LICITACIÓN PÚBLICA INTERNACIONAL N° 02/14
“Adquisición de Equipamiento para Centro de Procesamiento de Datos”

CIRCULAR N° 03/14 -con consulta-

PROYECTO PNUD ARG/ 08/029

“Desarrollo Institucional de la Agencia de Recaudación de la Provincia de Buenos Aires”

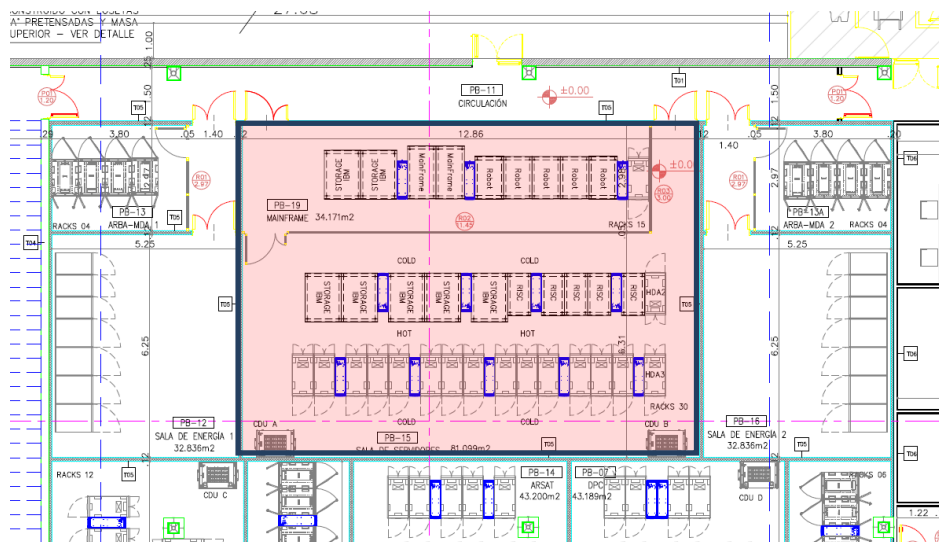
En el punto 7.1 del Anexo 12 se indican especificaciones de artefactos de iluminación, sin embargo no se especifica la instalación eléctrica asociada (tableros, cableado, canalizaciones, interruptores, etc.). En el plano AR-IE-00 se indican las ubicaciones de las luminarias en la planta, sin embargo en dicho plano se incluyen salas que no forman parte de la etapa a equipar en el presente proceso. Se solicita confirmar que dado que los ambientes correspondientes a etapas futuras no serán objeto de la presente licitación, las luminarias de dichos ambientes no deben ser provistas. Se solicita confirmar que la instalación eléctrica asociada a los artefactos a proveer para la presente etapa de implementación también debe formar parte de la provisión.

En respuesta a esta pregunta el oferente deberá remitirse al plano AR-AP1-00. En el cual están indicados todos los sectores correspondientes a la provisión de la etapa 1. El oferente deberá proveer todas las luminarias e instalación eléctrica asociada para cada recinto ubicado en el mencionado plano.

Las salas involucradas son: Operadores 01, Desembalaje, Sala Incendio, Vigilancia, Readecuación de Operadores 2, Pasillos de circulación detallados, Readecuación de Office, Todas las tareas en la parte exterior del edificio (Iluminación, canalizaciones, PAT, etc), Pasillo de circulación hasta entrada de Sala de Cortes, Readecuación de Sala de Cortes y Depósitos de insumos, Ambientes detallados para AMS, Sala ARBA-MDA1, Sala ARBA-MDA2, Sala Servidores – Mainframe, Sala de energía 1, Sala de energía 2.
